改善箇所説明図

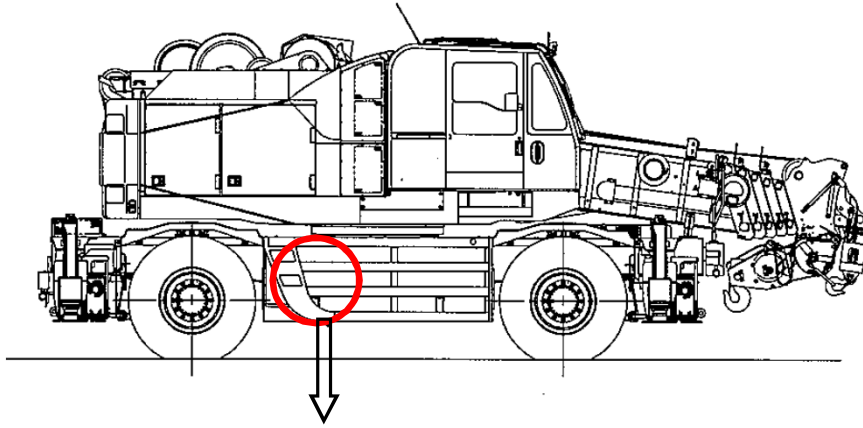
不具合発生箇所

動力伝達装置の後車輪用の油圧配管において、製造時のバラツキにより配管継ぎ手の強度が不足しているものがある。そのため、そのまま使用を続けると、振動等により当該継ぎ手に亀裂が発生し、発生した亀裂から作動油が徐々に漏れるおそれがある。

改善の内容

全車両、配管継ぎ手および配管を対策品に交換する。
